VYSVĚTLENÍ ZADÁVACÍ DOKUMENTACE Č. IV

Název veřejné zakázky: **II/394 Tetčice průtah 1. stavba**
Evidenční číslo ve VVZ: Z2022-005946
Druh veřejné zakázky: Stavební práce
Režim veřejné zakázky: Podlimitní veřejná zakázka
Druh zadávacího řízení: Otevřené řízení

SO 101 a 101.2 Rekonstrukce silnice II/394

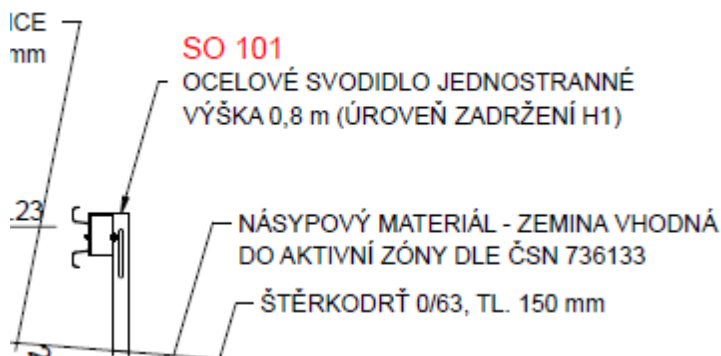
Ve VV jsou položky:

911BB1	SVODIDLO OCEL OTEVÍRACÍ , ÚROVEŇ ZADRŽ H1 - DODÁVKA A MONTÁŽ
--------	---

dl.95+25 = 110m

Ve vzorovém řezu je zakresleno pevné svodidlo:

Otevírací svodidlo má výrazně vyšší cenu.

Má být svodidlo v SO 101 a 101.2 klasické jednostranné (dle PD) nebo otevírací (VV)?

Zadavatel upravil soupis prací.

Položky č. 911BB1 byly změněny na položky č. 9113B1 SVODIDLO OCEL SILNIČ JEDNOSTR, ÚROVEŇ ZADRŽ H1 - DODÁVKA A MONTÁŽ.
